Boom Effect Analyse

3 Zomereiken winkelcentrum Weezenhof

Project	BEA Winkelcentrum Weezenhof
Projectcode	P01590
Opdrachtgever	Beleggings- en Beheermaatschappij Dornick B.V.
Opsteller	G. Nijhof (European Tree Technician)
Datum	19-06-2022

Figuur 6: Het inrichtingsplan ter plaatse van de 3 Zomereiken

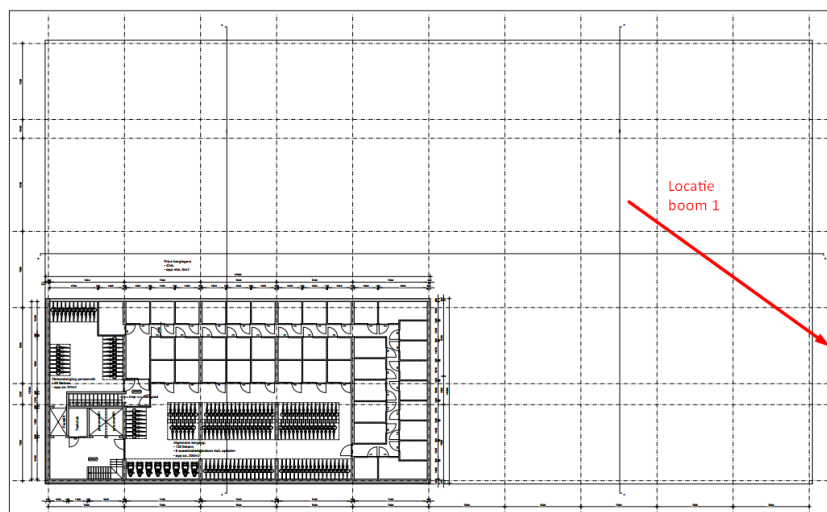
Opdrachtgever is voornemens hoogbouw te realiseren ter plaatse van het gele, rode, oranje en blauwe vlak van figuur 6. Dit gebouw wordt aan de westzijde max. 27,5 meter hoog en aan de oostzijde max. 21,85 meter hoog. De tussenruimte wordt ingericht als daktuin (zie figuur 8). De hoogbouw aan de zuidgevel van het gebouw ter plaatse van Zomereik 1 is ca. 6 meter hoog. De architect heeft reeds nagedacht over behoud van de Zomereiken. T.b.v. Zomereik 1 is in het ontwerp een uitsparing in het gebouw gecreëerd vanwege de aanwezige boomkroon.

Ter plaatse van Zomereik 2 is architect voornemens een laaddock te realiseren. De intentie is om dit laaddock verdiept aan te brengen. Daarnaast is de intentie om onder de oostvleugel van de hoogbouw ondergrondse bergingen te creëren op een niveau van 2,70 m. onder maaiveld.

Op basis van de huidig plannen lijkt het ten minste mogelijk om boom 3 te handhaven. Voor behoud van boom 1 en 2 behoeven de plannen wat aanpassingen. Voor behoud van boom 1 en 2 zijn in onderhavige paragrafen alternatieven geschetst.

Figuur 8: Aanzicht nieuwbouw in vogelvlucht (met in het rode kader boom 1)

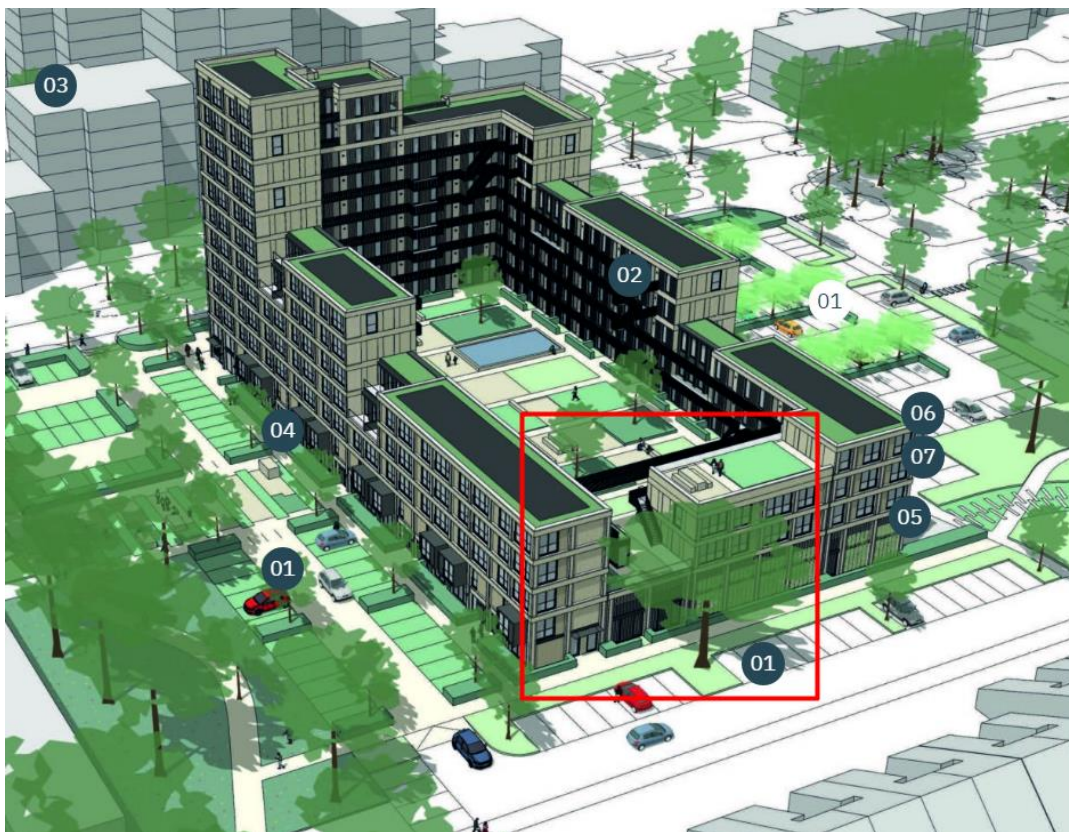
Ter plaatse van boom 1 is door de architect een sparing bedacht om een zo groot mogelijk gedeelte van de aanwezige boomkroon te behouden. Deze sparing is in geel zichtbaar gemaakt op figuur 9 (tevens zichtbaar op figuur 8). Voor figuur 9 is gebruik gemaakt van aangeleverde informatie over de daktuin. De voorziene sparing zit op een hoogte van 6,00 m. boven maaiveld in het gebouw.

Figuur 9 laat zien dat de sparing in het gebouw niet groot genoeg is om de volledige boomkroon (voor nu en de toekomst) te sparen. Ook zit de sparing enkele meters te hoog (zie figuur 2). Indien het gebouw in het maaiveld moet worden aangebracht, wordt een groot gedeelte van het wortelgestel beschadigd door enerzijds de realisatie van het gebouw en anderzijds de realisatie van een tegelpad langs dat gebouw. Bovendien moet bij realisering van het gebouw rekening worden gehouden met voldoende werkruimte (steigers e.d.). Eventuele negatieve effecten van weerkaatsende wind en weerkaatsend zonlicht zijn voorsnog buiten beschouwing gelaten.

1. Snoeien van de boom:
 - a. Eventueel eenzijdig kroonreductie uitvoeren (door snoei compacter maken van de boomkroon, eventueel alleen op plaatsen waar dit nodig is). Het nadeel hiervan is dat de natuurlijke verschijningsvorm enigszins wordt aangetast;

- b. Opkronen van de boom. Het nadeel hiervan is dat er naar rato weinig kroon overblijft, als gestreefd moet worden naar een opkroonhoogte van 6,00 m en de verschijningsvorm ook hier wordt aangetast;

2. Bouwkundig verlagen van de sparing totdat de begane grond onder de boom door kan worden gerealiseerd;
3. Bouwkundig verbreden van de sparing, waarbij mogelijk ook ontwikkelruimte (tot een boomkroon met een diameter van 25 m. mogelijk is);

4. Bouwkundig werken met overkluizingen of zwevende (brug-)constructies in het gebouw en aan het straatwerk zodat er geen- tot zeer weinig grondwerk in het rood gearceerde gedeelte hoeft plaats te vinden;

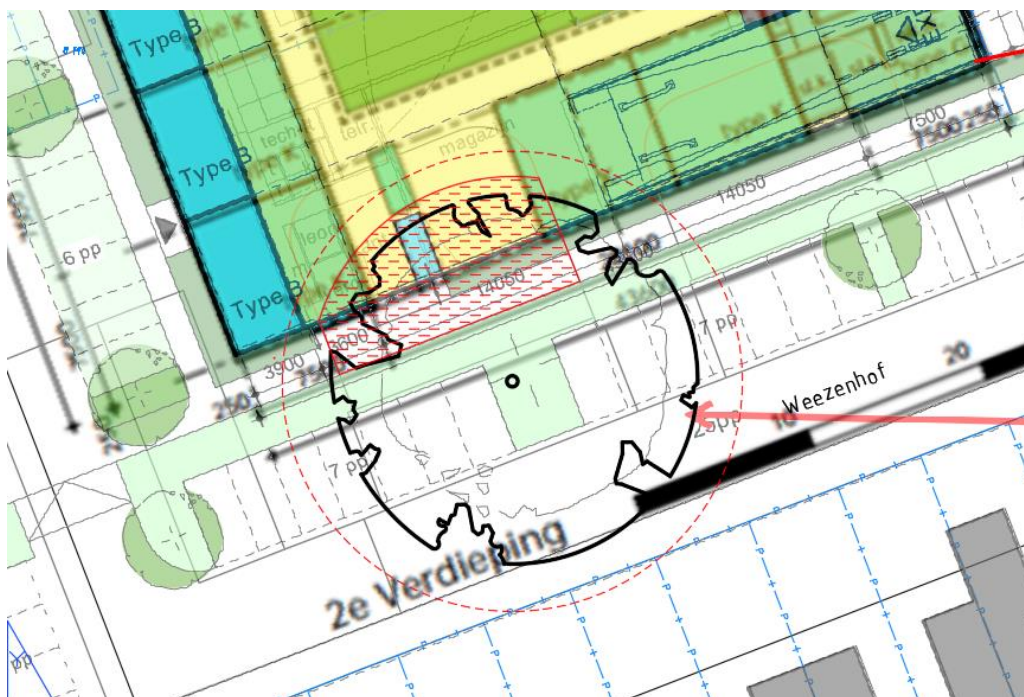
Om boom 3 te behouden zal het wandelpad binnen de kroonprojectie iets moeten worden uitgebogen (zo ver mogelijk van de stam af). Het verdient aanbeveling het pad onder ETT-toezicht te realiseren. Het wandelpad bij voorkeur uitvoeren in een zo dun mogelijke laag halfverharding op de bestaande ondergrond.
